ΔΗΜΟΣ ΑΙΓΙΑΛΕΙΑΣ

ΘΕΜΑ: «Αντιπλημμυρική θωράκιση Αιγιαλείας».

**ΘΕΜΑ: ΠΡΟΒΛΗΜΑΤΑ ΣΤΟΝ ΔΗΜΟ ΑΙΓΙΑΛΕΙΑΣ ΕΚ ΤΗΣ ΚΑΤΑΣΚΕΥΗΣ ΤΗΣ
ΝΕΑΣ ΣΙΔΗΡΟΔΡΟΜΙΚΗΣ ΓΡΑΜΜΗΣ**

ΘΕΜΑ: «ΚΑΤΑΣΚΕΥΗ ΑΓΩΓΩΝ ΑΠΟΡΡΟΗΣ ΟΜΒΡΙΩΝ ΓΙΑ ΤΗΝ ΑΠΟΦΥΓΗ
ΠΛΗΜΜΥΡΩΝ ΕΞ ΑΙΤΙΑΣ ΤΗΣ ΚΑΤΑΣΚΕΥΗΣ ΤΟΥ ΝΕΟΥ ΑΥΤΟΚΙΝΗΤΟΔΡΟΜΟΥ
ΚΑΙ ΤΗΣ Ν.Σ.Γ.Υ.Τ».

Google

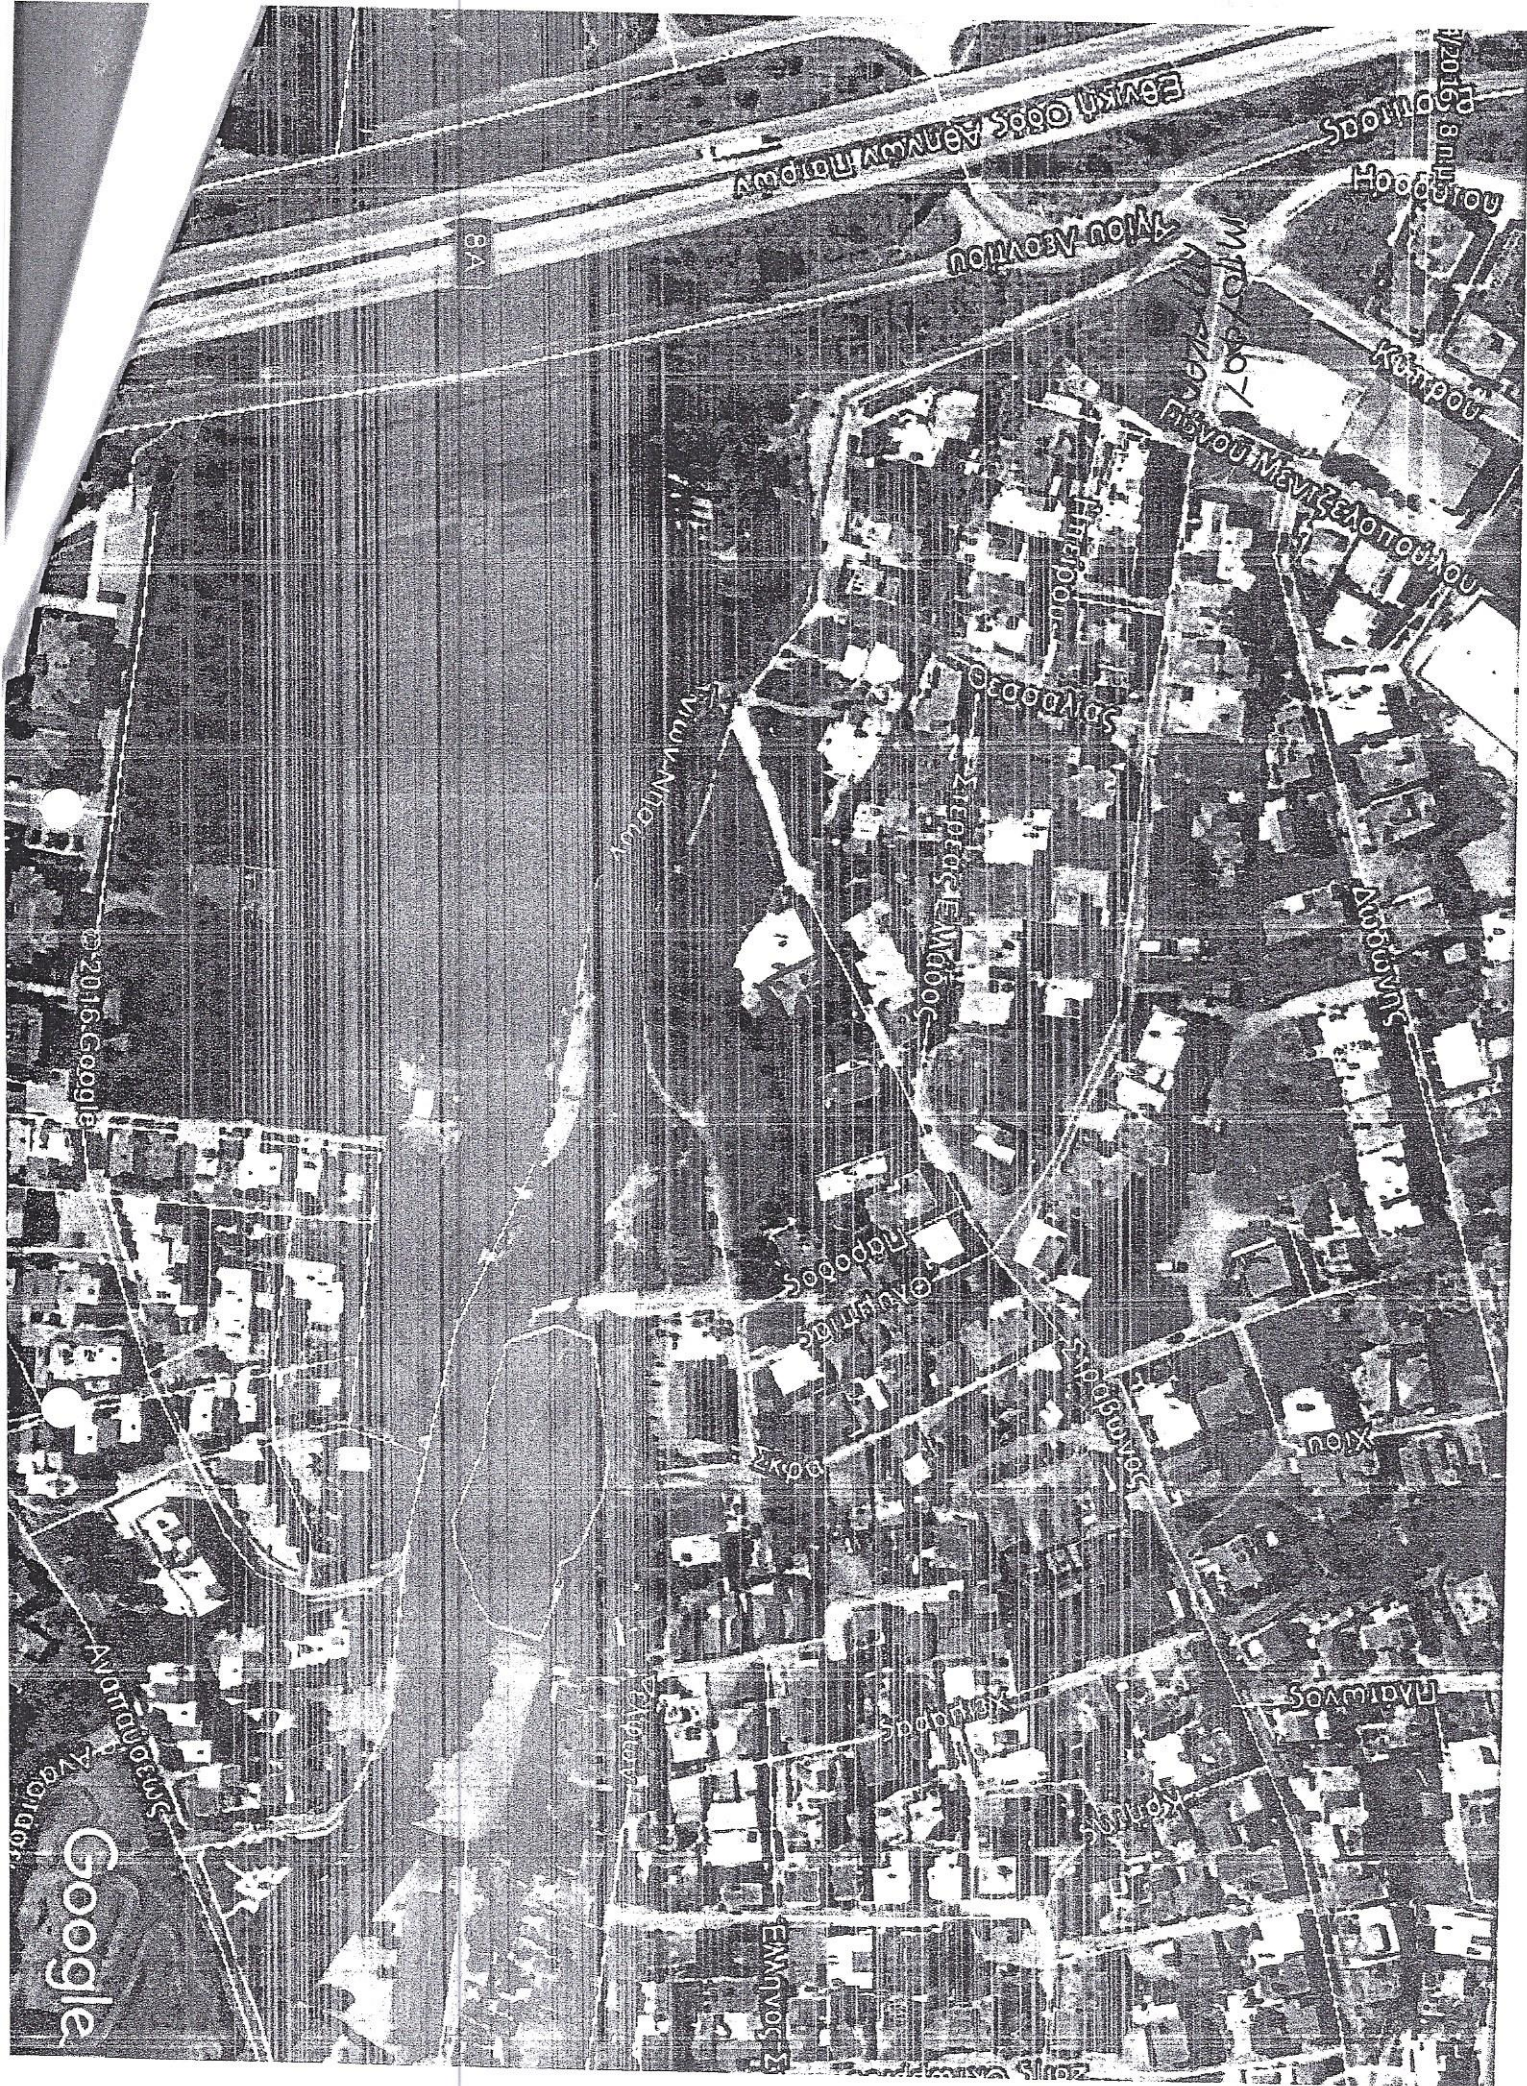
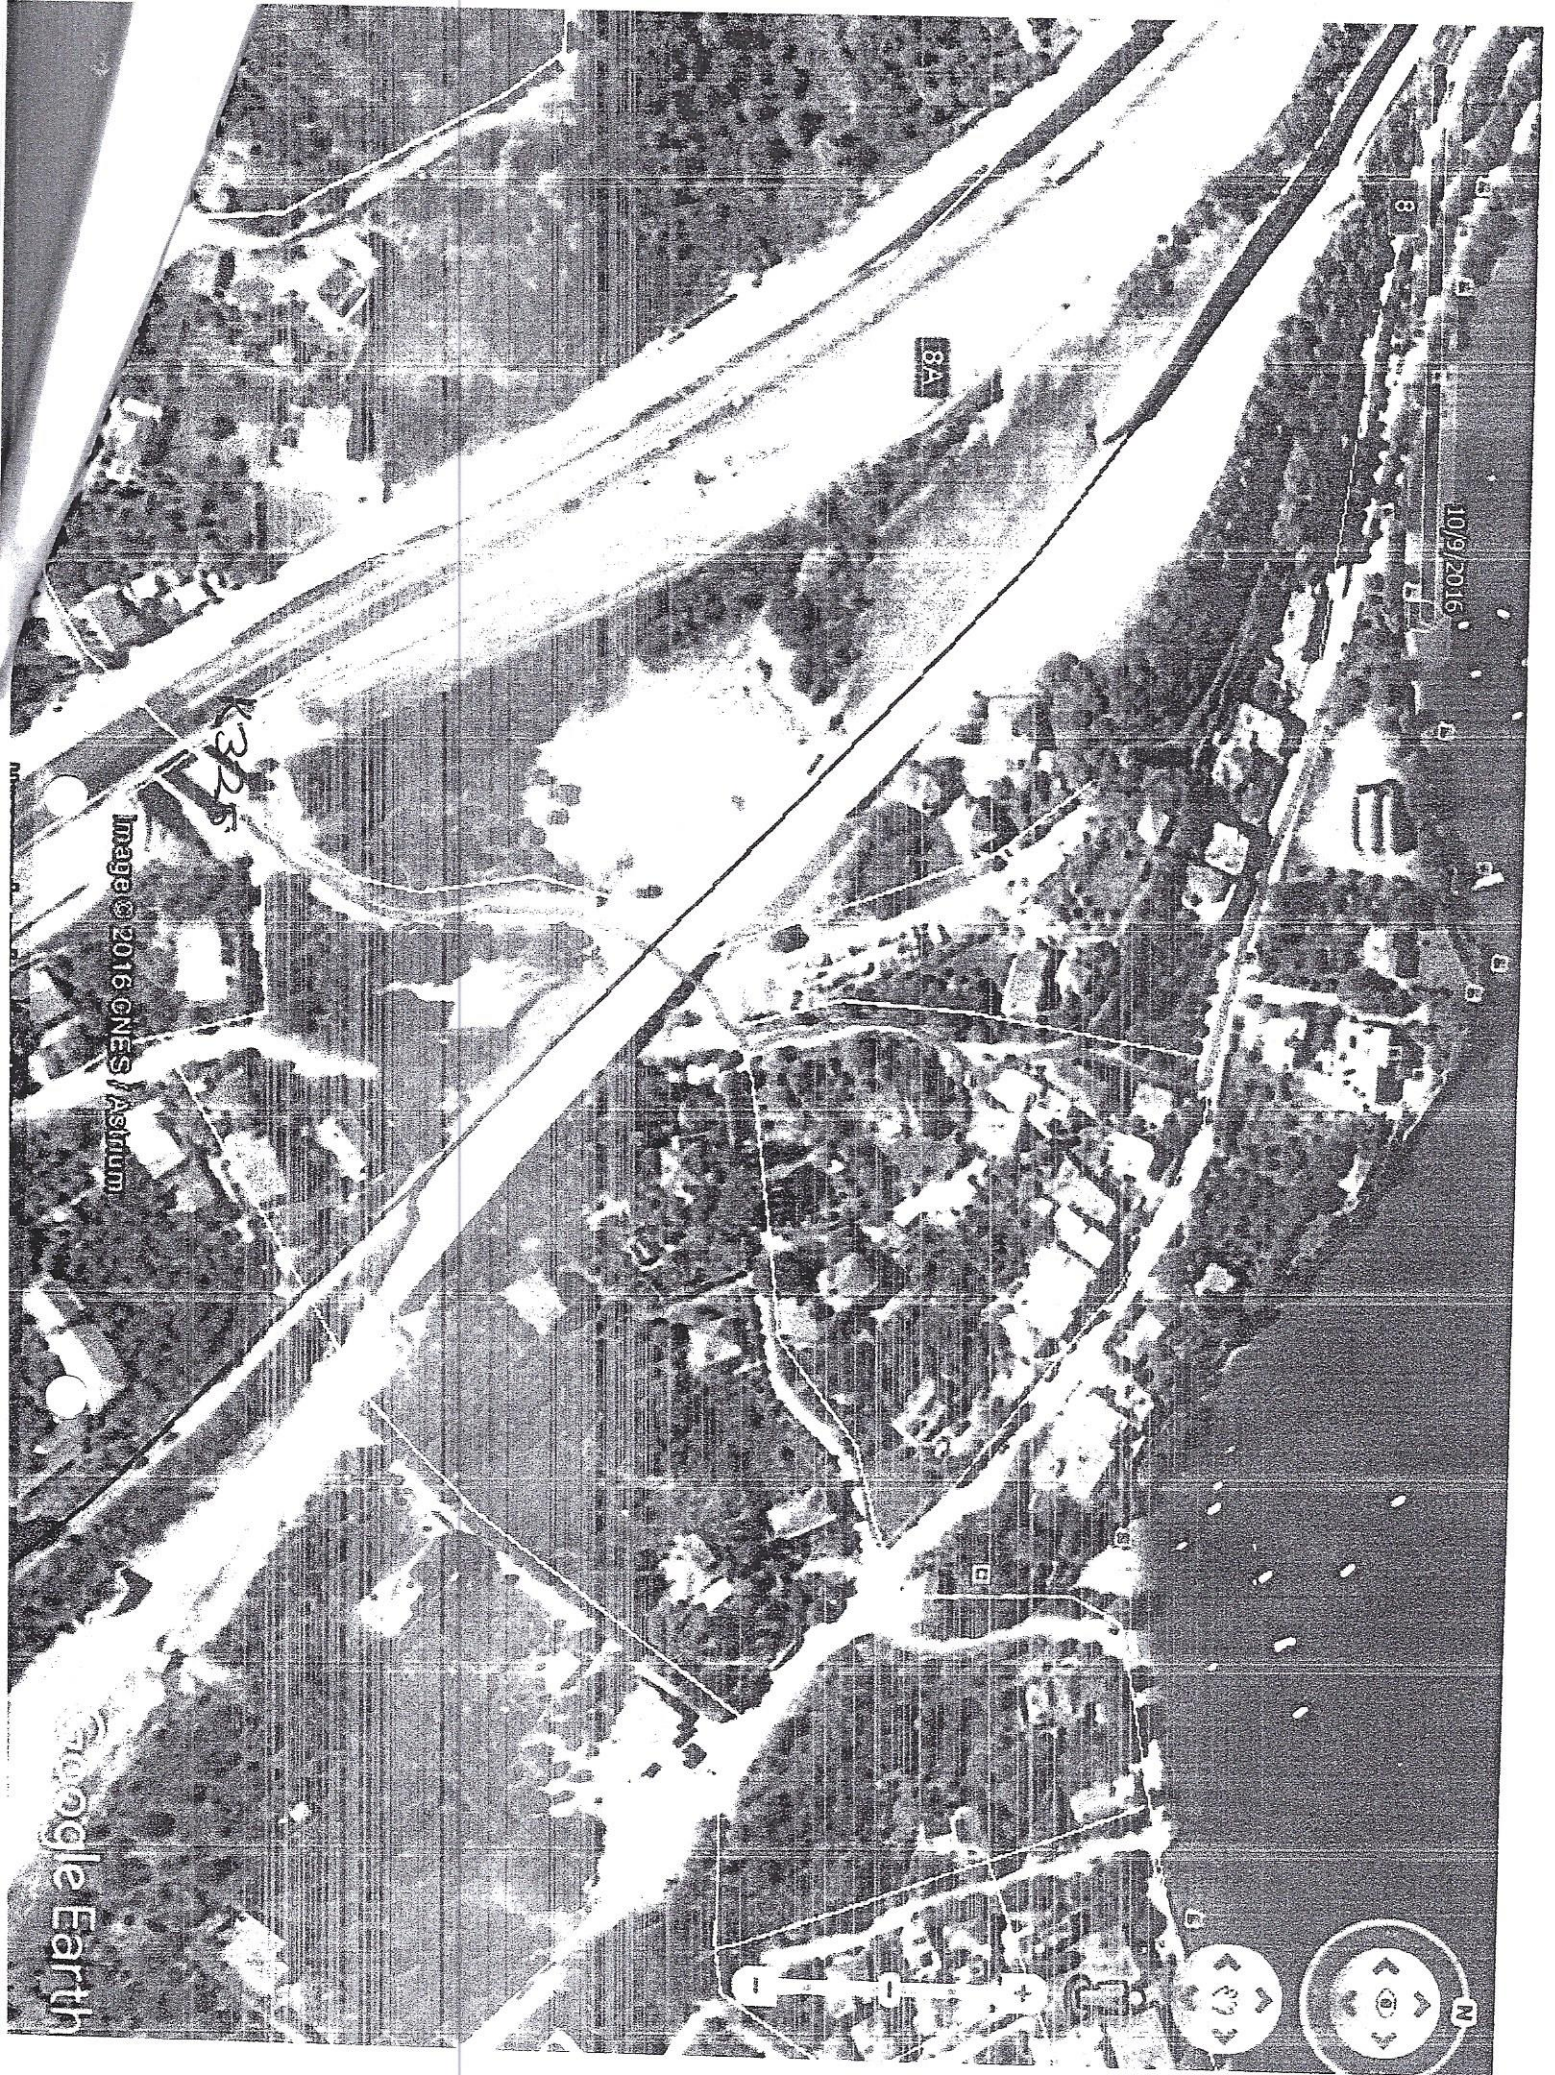
**ΚΑΤΑΛΟΓΟΣ ΤΩΝ ΕΛΑΧΙΣΤΩΝ ΑΠΑΙΤΟΥΜΕΝΩΝ ΥΔΡΑΥΛΙΚΩΝ ΕΡΓΩΝ ΓΙΑ ΤΗΝ
ΑΠΟΡΡΟΗ ΟΜΒΡΙΩΝ**

- 1. ΔΙΕΥΘΕΤΗΣΗ ΡΕΜΑΤΟΣ ΑΜΦΙΤΡΙΤΗΣ --ΠΕΡΙΟΧΗ ΑΚΟΛΗ**
ΤΕΧΝΙΚΟ Κ310 92+00
- 2. ΔΙΕΥΘΕΤΗΣΗ ΡΕΜΑΤΟΣ ΠΑΙΔΙΚΗΣ ΧΑΡΑΣ-- ΠΕΡΙΟΧΗ ΑΚΟΛΗ**
ΤΕΧΝΙΚΟ L 572 92+600
- 3. ΚΑΤΑΣΚΕΥΗ ΣΩΛΗΝΩΤΟΥ ΟΧΕΤΟΥ ΠΕΡΙΟΧΗ ΚΑΜΑΡΩΝ**
ΤΕΧΝΙΚΟ Κ323 98+300 ΚΑΙ ΔΙΑΚΛΑΔΩΣΗ ΓΙΑ ΠΑΡΑΛΑΒΗ ΟΜΒΡΙΩΝ ΝΕΑΣ
Σ.ΓΡΑΜΜΗΣ
- 4. ΚΑΤΑΣΚΕΥΗ ΣΩΛΗΝΩΤΟΥ ΟΧΕΤΟΥ ΠΕΡΙΟΧΗ ΖΗΡΕΙΑΣ**
ΤΕΧΝΙΚΟ Κ 325 ΔΙΕΛΕΥΣΗ ΚΑΙ ΠΑΡΟΧΕΤΕΥΣΗ ΟΜΒΡΙΩΝ Ν.Σ.Γ. ΑΠΟ
ΤΕΧΝΙΚΟ ΤΗΣ ΚΑΤΑΝΤΗ ΤΗΣ ΟΔΟΥ

5. ΚΑΤΑΣΚΕΥΗ ΣΩΛΗΝΩΤΟΥ ΣΤΗΝ ΠΕΡΙΟΧΗ ΕΛΑΙΩΝΑ - ΖΑΧΛΩΡΙΤΙΚΑ [ΜΕΤΟΧΙ]
ΠΑΡΟΧΕΤΕΥΣΗ ΟΜΒΡΙΩΝ ΠΕΡΙΟΧΗΣ ΚΑΤΑΝΤΗ ΤΗΣ ΟΔΟΥ ΜΕ ΔΥΟ
ΚΛΑΔΟΥΣ
ΟΔΕΥΣΗ ΣΤΗΝ ΟΔΟ ΕΜΠΡΟΣΘΕΝ ΞΕΝΟΔΟΧΕΙΟΥ «ΜΕΤΟΧΙ» ΚΑΙ ΑΠΟΛΗΞΗ
ΣΤΟΝ ΚΑΤΑΣΚΕΥΑΖΟΜΕΝΟ ΠΛΑΚΟΣΚΕΠΗ ΟΧΕΤΟ ΣΤΟΝ ΕΛΑΙΩΝΑ ΕΠΙ ΤΗΣ
ΠΑΛΑΙΑΣ ΓΡΑΜΜΗΣ. Χ.Θ 77+500
6. ΚΑΤΑΣΚΕΥΗ ΣΩΛΗΝΩΤΟΥ ΟΧΕΤΟΥ ΣΤΗΝ ΠΕΡΙΟΧΗ ΡΙΖΟΜΥΛΟΥ
ΤΕΧΝΙΚΟ Κ281 81+800
7. ΚΑΤΑΣΚΕΥΗ ΣΩΛΗΝΩΤΟΥ ΟΧΕΤΟΥ ΣΤΗΝ ΠΕΡΙΟΧΗ ΝΙΚΟΛΕΪΚΩΝ
ΠΑΡΟΧΕΤΕΥΣΗ ΟΜΒΡΙΩΝ ΥΔΑΤΩΝ ΤΟΥ ΣΤΑΘΜΟΥ ΕΛΙΚΗ ΔΙΑ ΤΗΣ
ΠΑΡΑΚΕΙΜΕΝΗΣ ΟΔΟΥ.
8. ΚΑΤΑΣΚΕΥΗ ΑΓΩΓΟΥ ΣΤΗΝ ΠΕΡΙΟΧΗ ΜΠΟΥΦΟΥ ΛΑΓΚΑΔΑ ΚΑΙ ΚΑΤΑΣΚΕΥΗ
ΤΕΧΝΙΚΟΥ ΑΝΑΣΧΕΣΗΣ & ΑΠΟΡΟΦΗΣΗΣ
9. ΚΑΤΑΣΚΕΥΗ ΑΓΩΓΟΥ ΣΤΙΣ ΚΑΜΑΡΕΣ ΣΤΗΝ ΣΥΜΒΟΛΗ ΤΗΣ ΕΠΑΡΧΙΑΚΗΣ ΟΔΟΥ
ΜΕ Π.Ε.Ο.
10. ΚΑΤΑΣΚΕΥΗ ΑΠΟΣΤΡΑΓΓΙΣΤΙΚΗΣ ΤΑΦΡΟΥ ΣΤΗΝ ΠΕΡΙΟΧΗ ΕΛΙΚΗΣ (L 445).

ΚΑΤΑΣΚΕΥΗ ΑΠΟΣΤΡΑΓΓΙΣΤΙΚΗΣ ΤΑΦΡΟΥ ΚΑΙ ΑΠΟΡΟΦΗΤΙΚΩΝ ΦΡΕΑΤΙΩΝ ΣΕ
ΟΛΗ ΤΗΝ ΠΕΡΙΟΧΗ ΤΟΥ ΠΑΡΑΠΑΝΩ ΤΕΧΝΙΚΟΥ.
Σας επισυνάπτουμε αποσπάσματα φωτογραφιών με τις πιθανές θέσεις των αγωγών.
